## Impianto Renvico Casalvecchio

INTEGRAZIONE ALLO STUDIO  
 GEOLOGICO - IDROGEOLOGICO

**Integrazione del Progetto dell'Impianto Eolico  
 Casalvecchio secondo le richieste del COMMISSIONE  
 TECNICA DI VERIFICA DELL'IMPATTO  
 AMBIENTALE - VIA E VAS prot. DVA 2059 del  
 29/01/2019 riferimenti punti C4 e C5 delle stesse**

-  Aerogeneratore con piazzola
-  Cavidotto Interno
-  Cavidotto Esterno
-  Pozzi
-  Sorgenti
-  Direzione di Deflusso
-  Isofreatiche

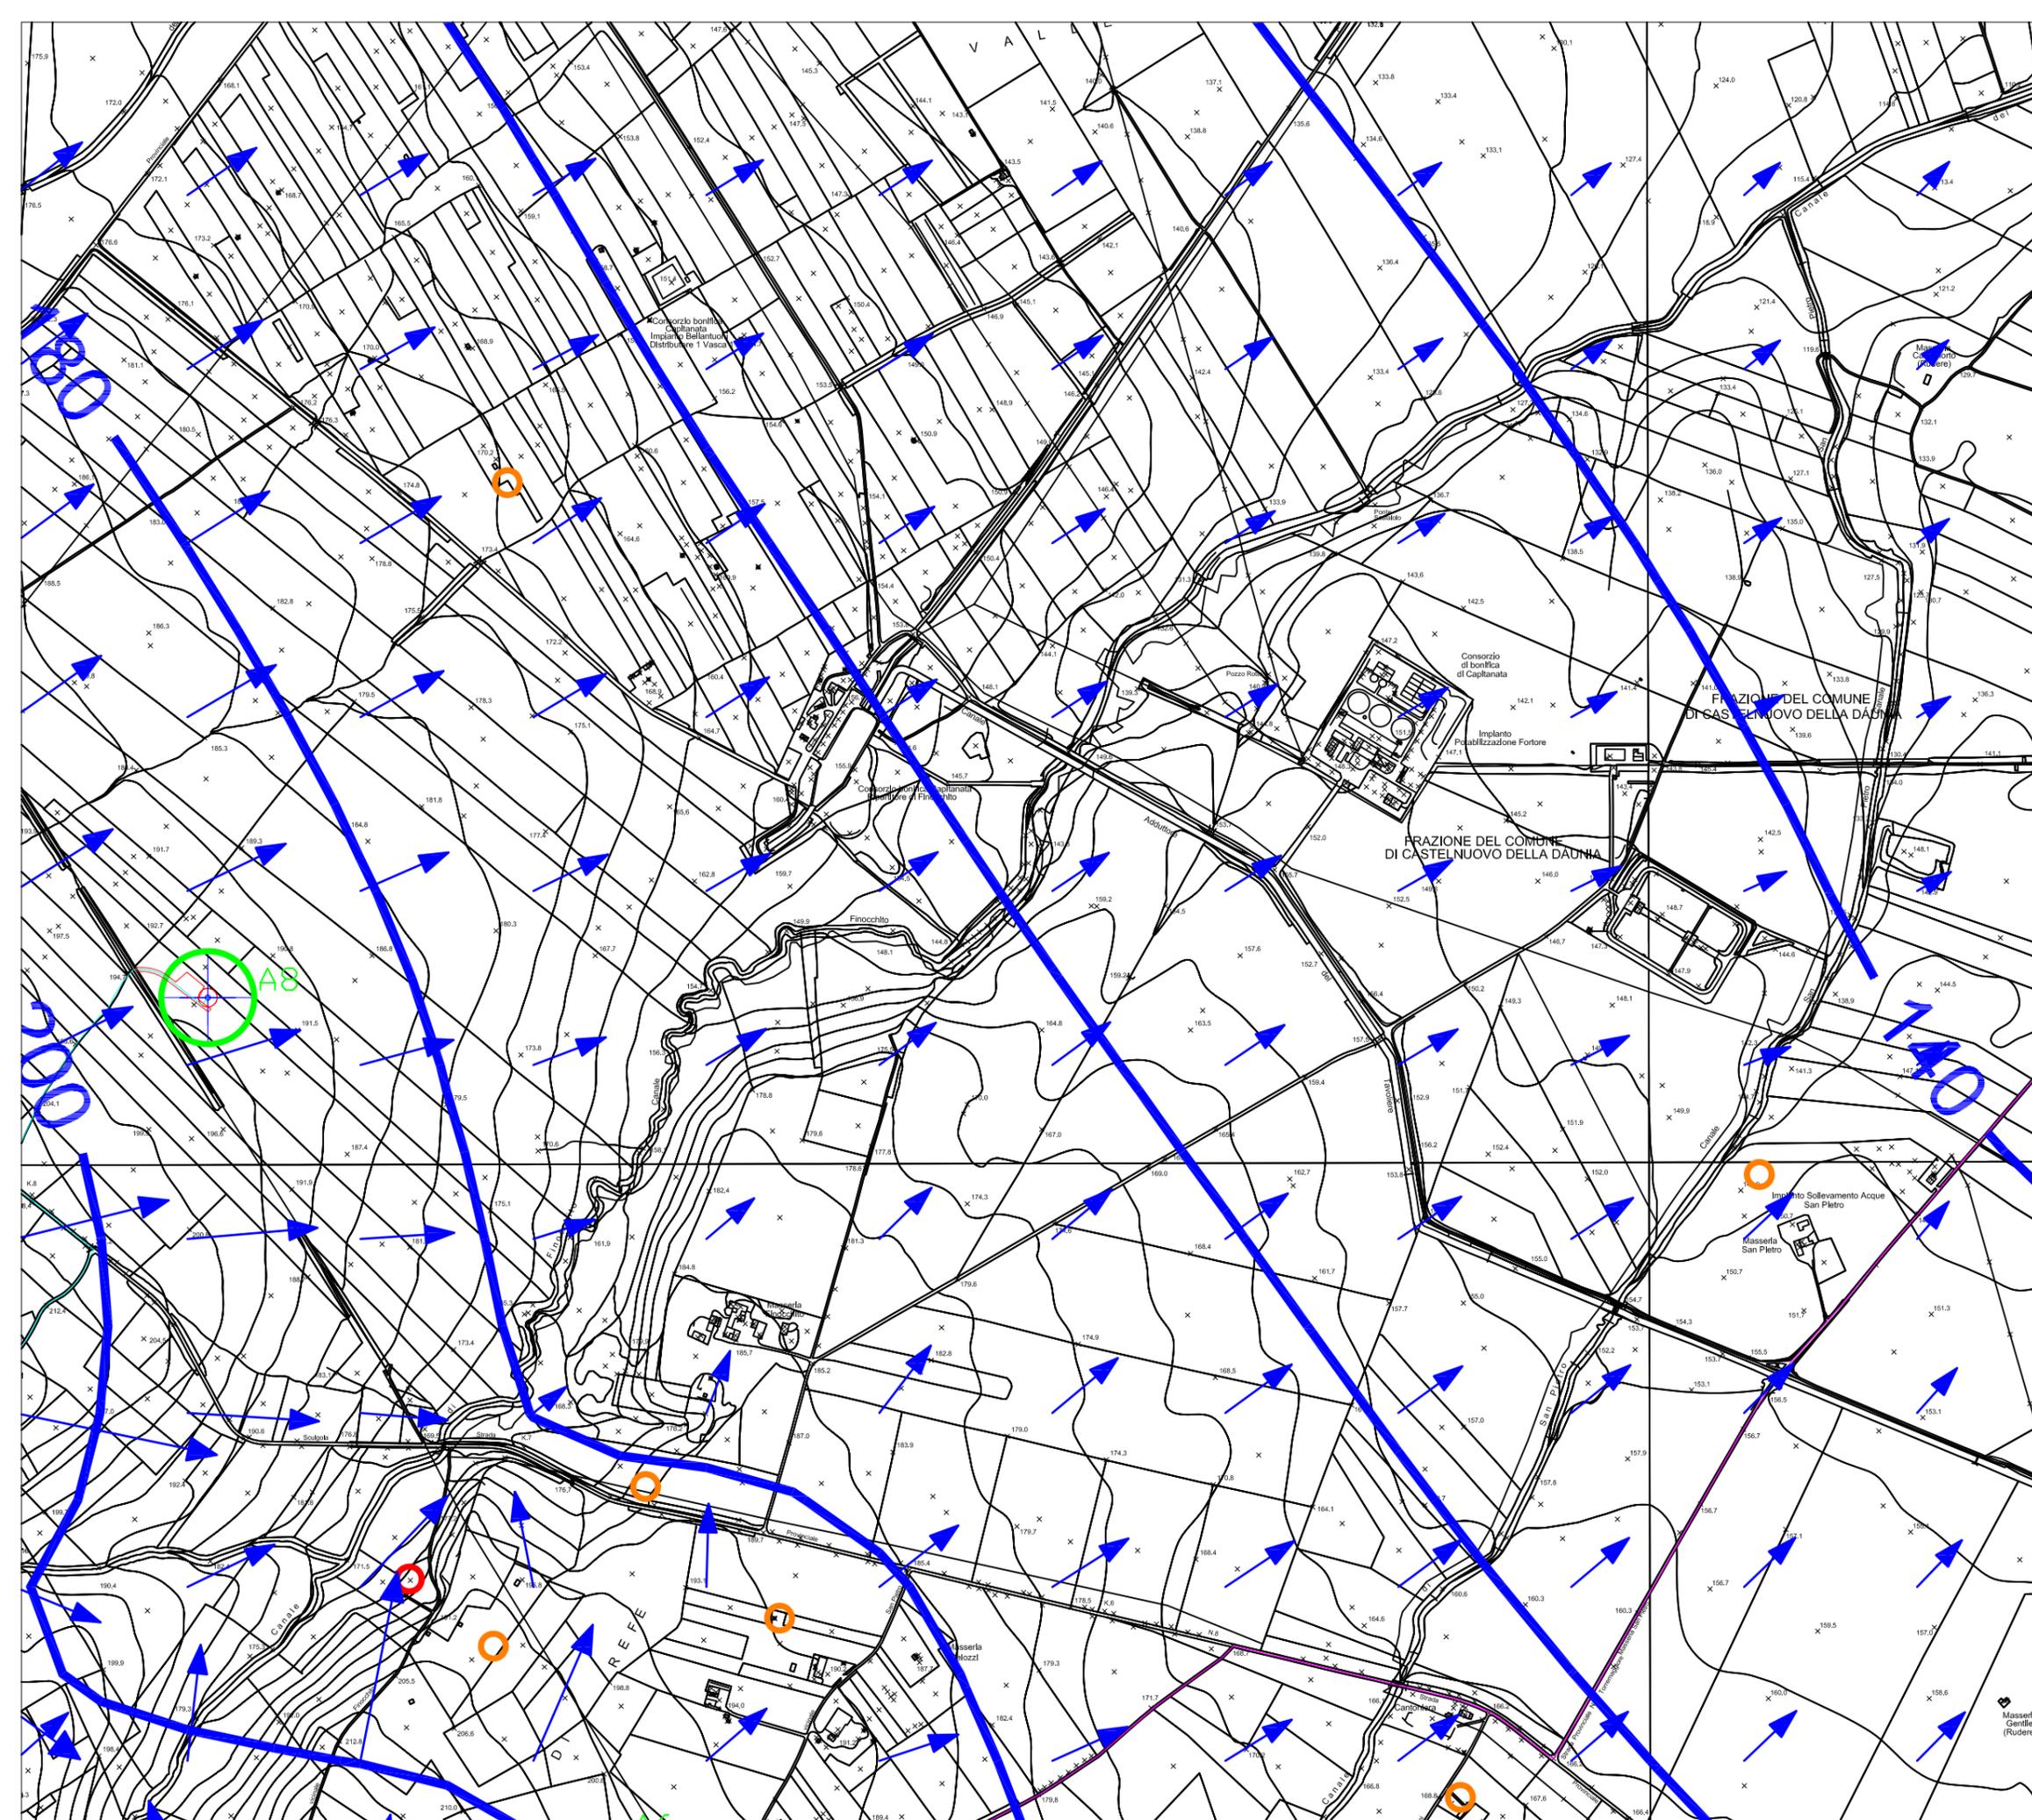
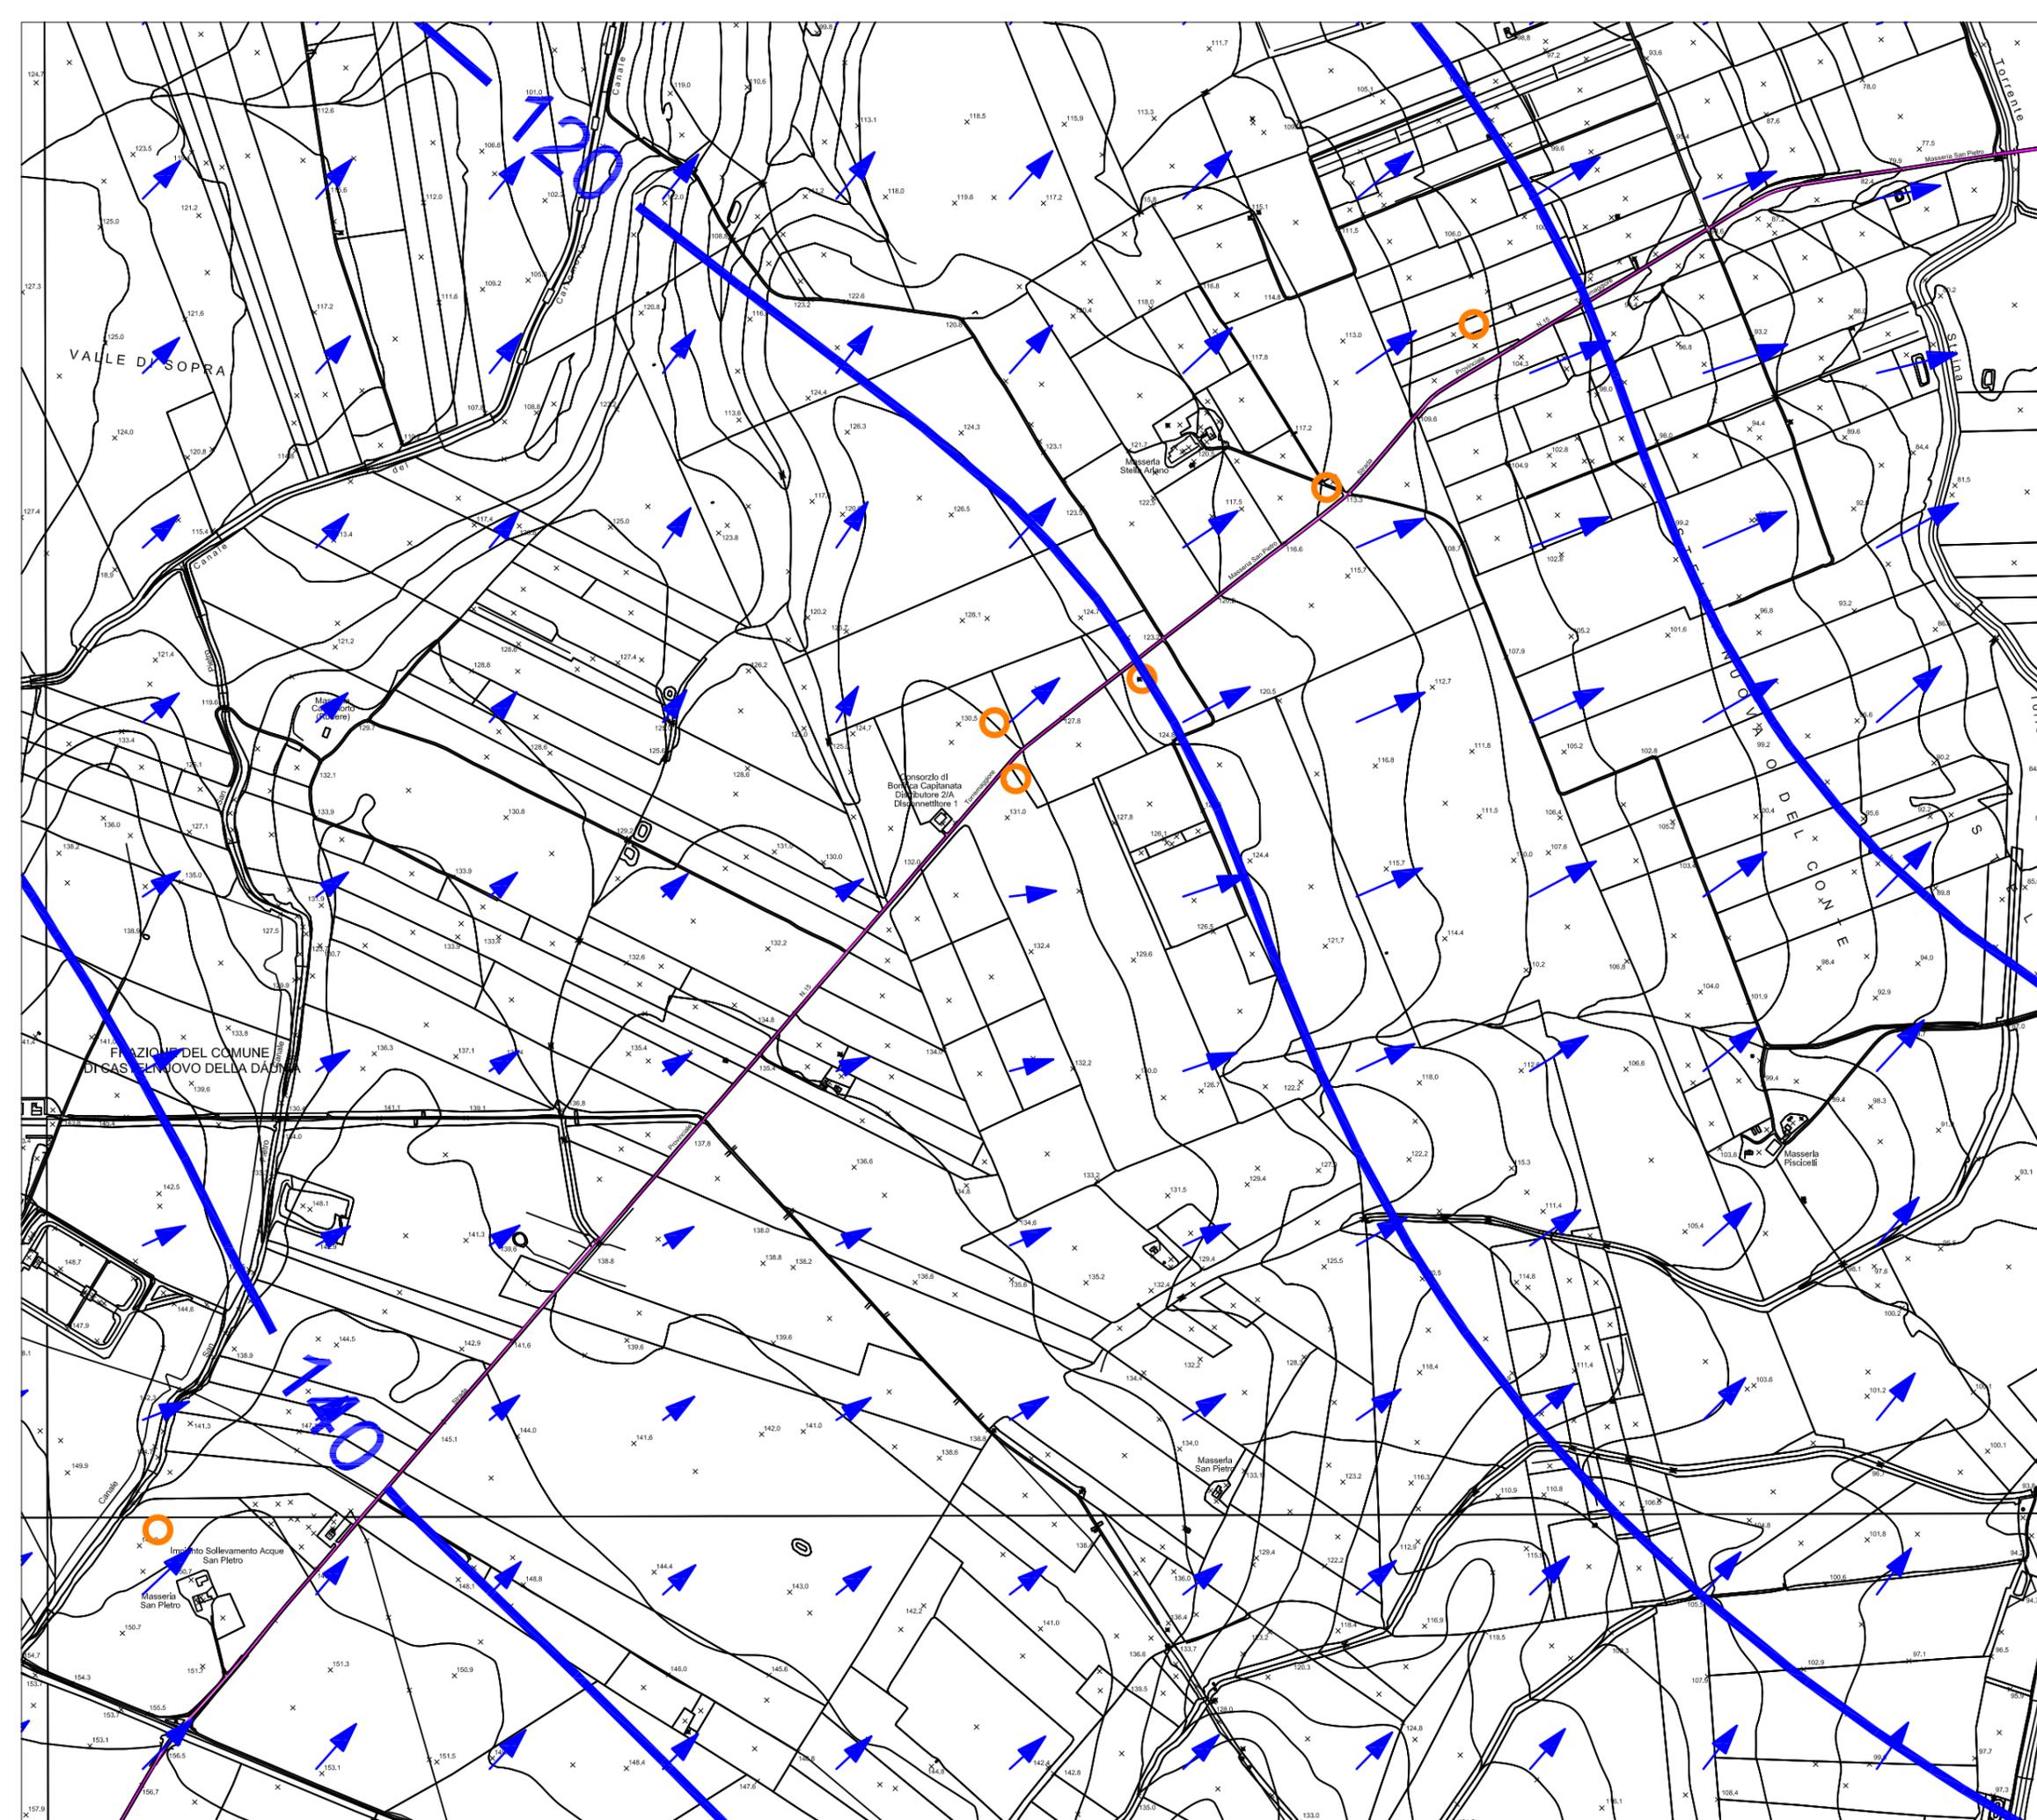
**C4)** Si chiede d’integrare la caratterizzazione idrogeologica del territorio interessato dalle opere con le seguenti carte tematiche ad una scala di dettaglio (scala 1:10.000 o superiori):

- a)** carta idrogeologica con la posizione delle sorgenti, dei pozzi e degli acquiferi con le relative direzioni di flusso.
- b)** Carta della vulnerabilità degli acquiferi.

- a) carta idrogeologica con la posizione delle sorgenti, dei pozzi e degli acquiferi con le relative direzioni di flusso.**

Dal rilievo idrogeologico di campagna, con il monitoraggio di circa 56 punti di captazione è stato possibile ricostruire la carta idrogeologica della falda superficiale con le relative direzioni di deflusso (vedi allegati da 1.1 a 1.7).

L’assenza di pozzi profondi, riscontrata sia durante il rilevamento idrogeologico di campagna che dalla consultazione della banca dati del Servizio Geologico d’Italia, dalla quale non risultano presenti pozzi profondi ad uso idrico nella zona di intervento, non ha permesso di ricostruire la falda idrica profonda, che presumibilmente risulta confinata a notevole profondità, superiore a 30 metri dal p.c., data anche la situazione litostratigrafica del sottosuolo che al disotto dei primi 3.00/6.00 metri, costituita da suolo agrario e conglomerato poligenico eterodimensionale in matrice sabbiosa giallastra, è costituita da un banco argille marnose grigio olivastre, impermeabili, avente uno spessore di diverse decine di metri.

**C5)** Si chiede di presentare uno studio sulle eventuali interferenze delle opere previste con le risorse idriche superficiali e sotterranee e con i punti di captazioni (pozzi e sorgenti).

Come è possibile osservare dallo stralcio della Carta Idrogeologica (vedi allegati 1.1, 1.2 e 1.3) le strutture di fondazione degli aerogeneratori non creeranno alcuna interferenza con il regolare deflusso della falda superficiale, e soprattutto non interferiranno in alcun modo con l’alimentazione delle sorgenti di captazione esistenti (riportate in planimetria).i
